Rapport de contrôle d'installations électriques à basse et à très basse tension

RÉF. 122/2024/72803/01:1

DATE DU CONTRÔLE 22/07/2024 (1030: - 1200:) AGENT VISITEUR Mohamed Izmar
ADRESSE DU CONTRÔLE Avenue de la Bugrane 46 (étage 01 DR) - 1020 Bruxelles TYPE DE CONTRÔLE Visite de contrôle vente ancienne installation (8.4.2.)

CONCLUSION : NON CONFORME

Croquis de position élémentaire et descriptif sommaire des tableaux
Schets elektrische installatie en beschrijvende opsomming elektriciteitsborden
Sur base de ce qui est visible et accessible lors du contrôle - Gebaseerd op wat zichtbaar en toegankelijk is tijdens de keuring

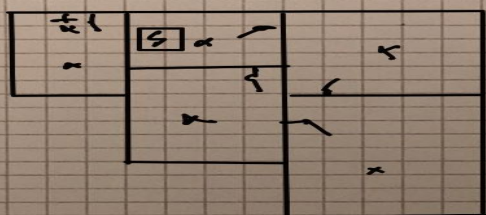
→	Ménor - Jump	2P	16A	3Pn	4,5 ²
→	Ménor - Jump	2P	16A	3Pn	4,5 ²
